1. 阪急茨木市駅西口駅前周辺整備について

■超高層建築物の計画に関する都市計画手続き等

阪急茨木市駅西口駅前周辺整備における
超高層建築物の計画について（答申）

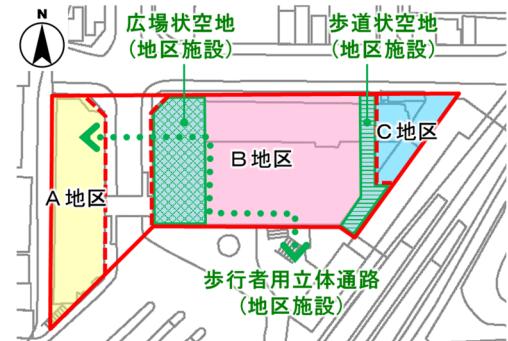
主な意見・質問の内容	回答
小中学校、幼稚園、保育園等の施設の児童数への対応について	世帯構成については、分譲時に家族構成に関する情報を収集し、教育委員会等と情報を共有し協議する。
「茨木市の玄関口にふさわしいシンボルとなる駅前景観」について	建物低層部は周辺地域と調和した色合い・設えにする等、周辺に配慮したデザインとなるよう整備に取り組む。思い思いの活動が日常的に繰り広げられる、活動が景色となる駅前を目指す。
民間広場の活用や運営の組織・体制について	管理組合の下部組織としてコミュニティ部会の組成を計画しており、まちづくり会社や商店街と連携・協働し、イベントなどを実施する。
民間広場の防災的な役割について	まちづくり会社などと連携しながら、防災イベント等の活用を考えているが、今後事業者と議論していきたい。
